改善箇所説明図

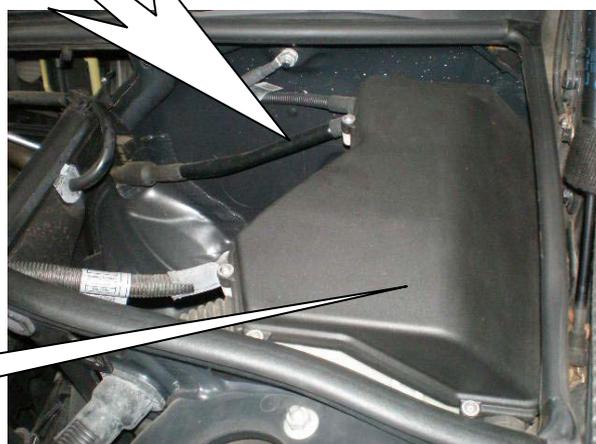
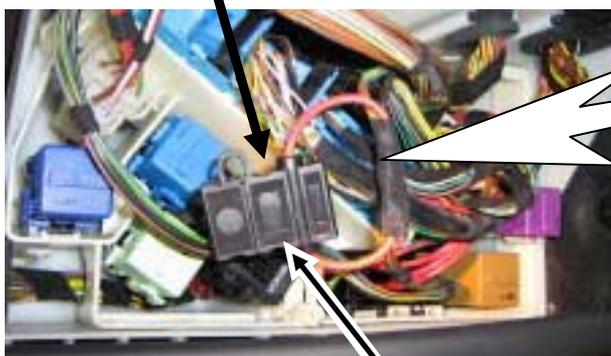
基準不適合発生箇所

原動機ECU用ヒューズにおいて、当該ヒューズとブレーキ倍力装置の負圧ポンプ用ヒューズを共用したため、当該ポンプが作動し過電流が生じた場合に、当該ヒューズが切れることがある。そのため、原動機ECUに電源が供給されなくなり、原動機が始動できなくなるおそれがある。

改善の内容

全車両、当該負圧ポンプ専用のヒューズを増設する。
